改善箇所説明図

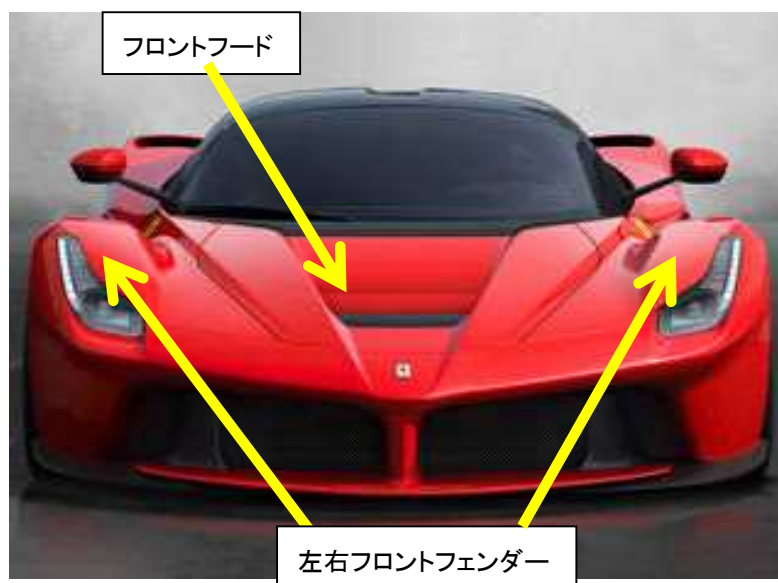
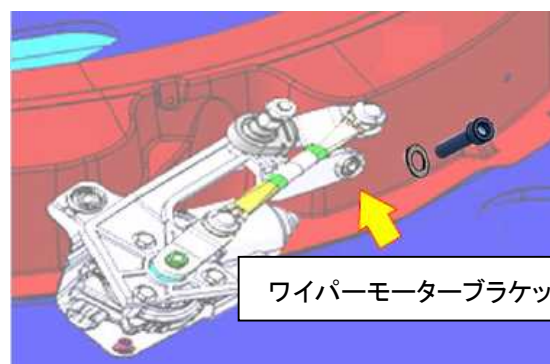
車両前部のフロントフードなどの構造装置について、製造時に誤った部品を使用して組み立てたため、車両前面が歩行者に衝突した際に、歩行者の頭部に過度な傷害を与えるおそれがある。

全車両、フロントフード、左右フロントフェンダー及びワイパーモーターブラケットを正規品に加工するとともに、アンダーフロントウインドシールドトレイ及びエアークンテークを良品に交換する。
